**DETERMINAZIONE
SERVIZIO TERRITORIO
N. 32 DEL 29/05/2024**

OGGETTO: Presa d’atto della conclusione positiva della Conferenza dei Servizi decisoria Art. 14 bis legge 141/1990 – forma semplificata in modalità asincrona indetta in data 16/01/2024 sul progetto definitivo: “Realizzazione di nuovo scaricatore del torrente Rile di valle Praga nel torrente Versa, in Comune di Canneto Pavese. CUP I18H22000240002”. DGR n. XI/6273/2022 – Programma 2022 -2026 di interventi urgenti e prioritari per la difesa del suolo e la mitigazione dei rischi idrogeologici del territorio lombardo nonché opere per la riduzione degli impatti negativi derivanti dalle alluvioni (Direttiva 2007/60/CE).

VERBALE DELLA CONFERENZA DEI SERVIZI

Note PLANIMETRIA RETI METANO A REGIME

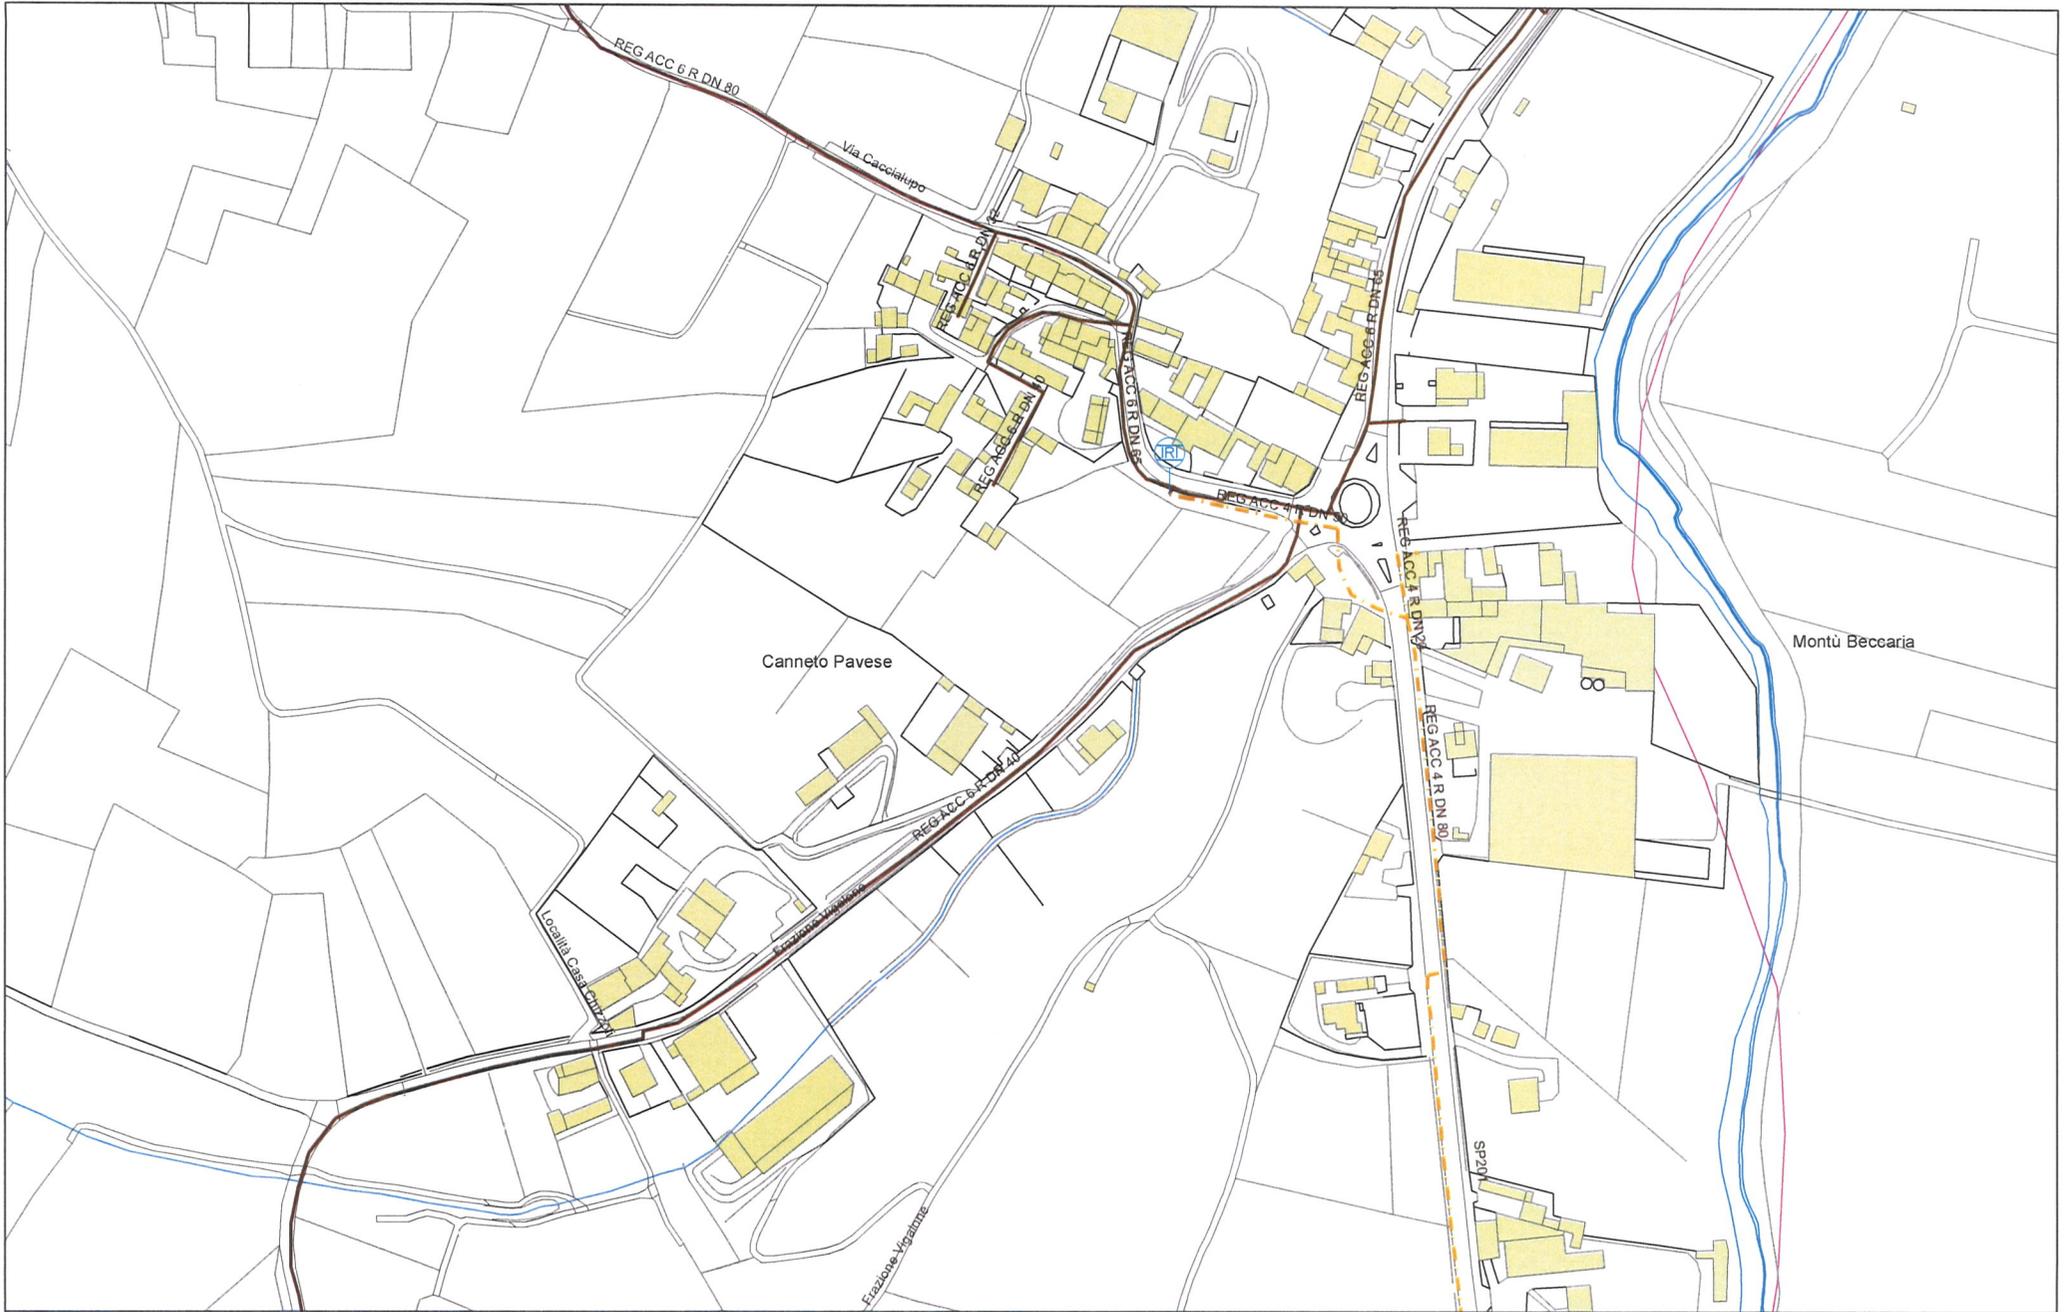
Con riferimento alla Vostra richiesta pec, nostro protocollo [E-2024-0007209 del 16/01/2024](#), con la presente trasmettiamo planimetria cartacea con evidenziati i metanodotti, il tipo di materiale e specie, esistenti nella zona dei lavori da voi previsti.

Per un'esatta individuazione delle reti presenti e della profondità di posa, necessita sopralluogo in campo con nostro personale operativo, dotato di strumentazione tecnologica.
